Travaux de prévention contre les inondations secteur de la Poulette sur les communes d'Agon-Coutainville et Blainville-sur-Mer (50)

Synthèse des éléments de réponse demandés suite au mail du 08/03/2021 de Madame Elodie MARTEL, chargée de mission Evaluation Environnementale, dans le cadre du cas par cas déposé pour ce projet

Affaire suivie par : Adeline HUBERT, responsable du service GEMAPI

Photographie 1 : Localisation zone de prélèvement de sable par survol drone (prise de vue réalisée le 22/10/2020)

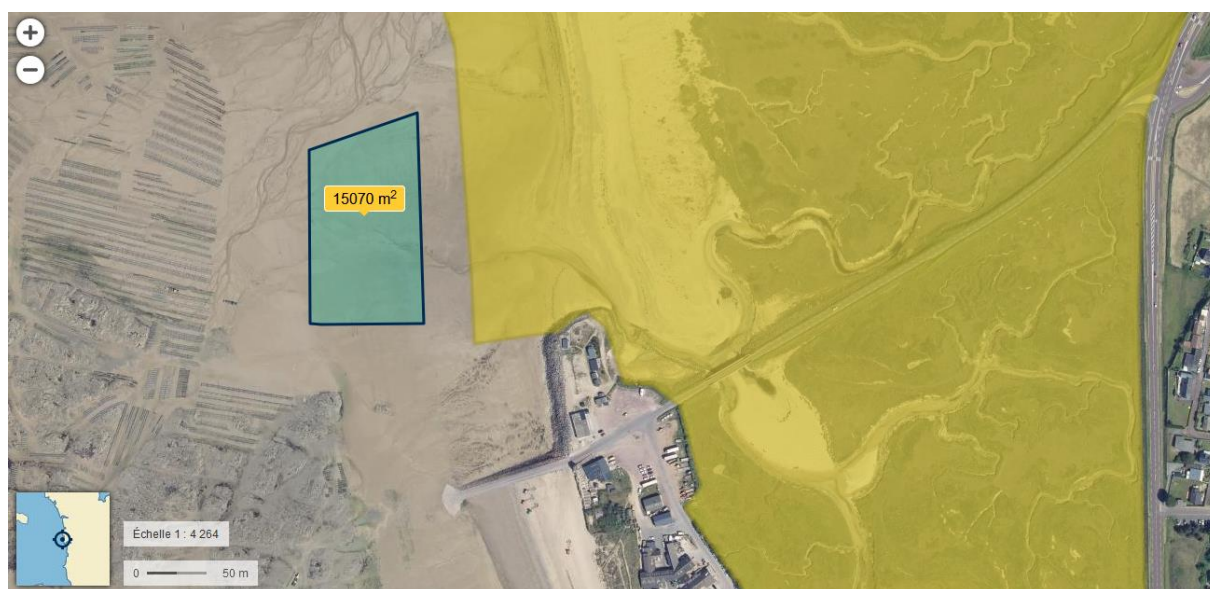
– situer précisément la zone de prélèvement du sable ;

La zone de prélèvement de sable a été identifiée au Sud de l'exutoire du cours d'eau qui sort du havre de Blainville. La zone d'extraction sera située à une distance respectable de la zone NATURA 2000 et des tables à huîtres.

Carte 2 : Localisation station SW53 du CREC

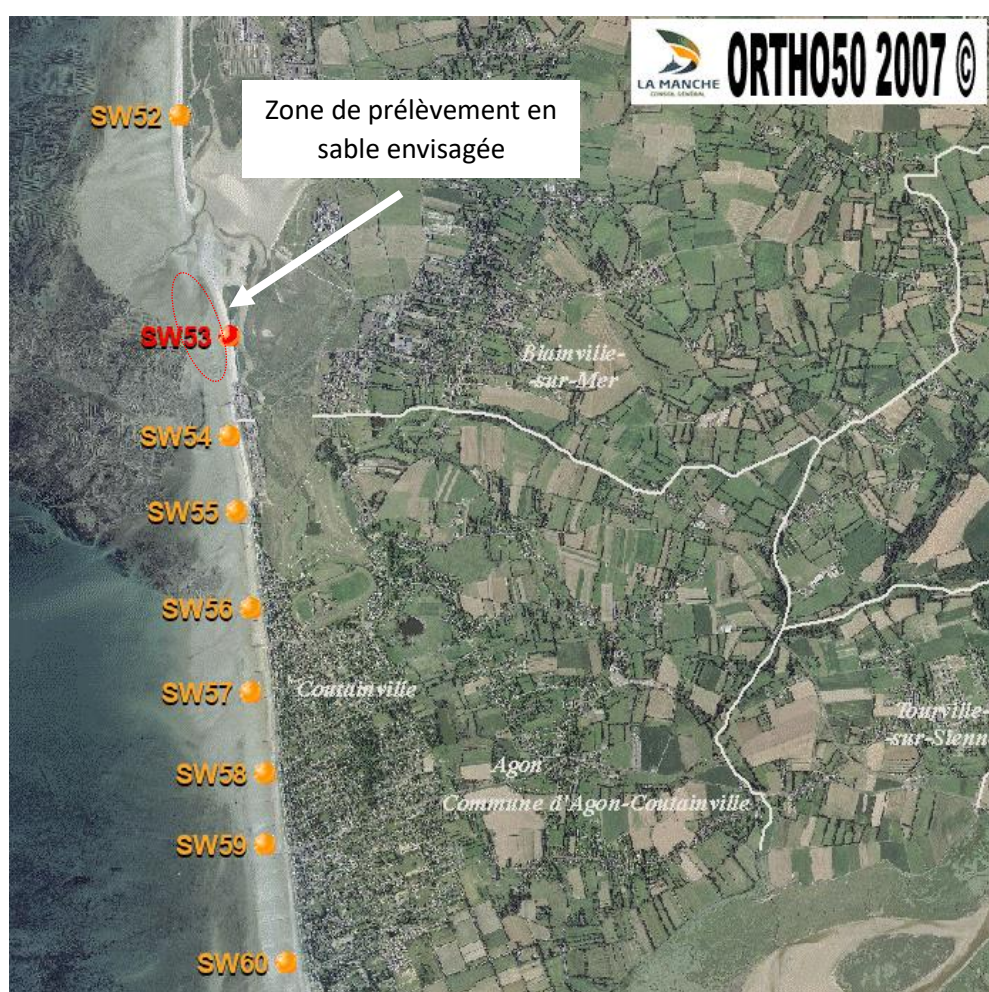
– compléter le dossier par un rapport, réalisé par un bureau d'étude spécialisé, sur la disponibilité de la ressource en sable, sa granulométrie et son taux de renouvellement ;

Vous trouverez également ci-dessous les résultats du « suivi de l'évolution des plages et du trait de côte de la Manche » au droit de la station SW53 du CREC, qui permet de visualiser la disponibilité de la ressource en sable et son taux de renouvellement. Cette station est située au Nord de la flèche sud du havre de Blainville, au Nord de la cale d'accès à la mer de la zone d'activité conchylicole.
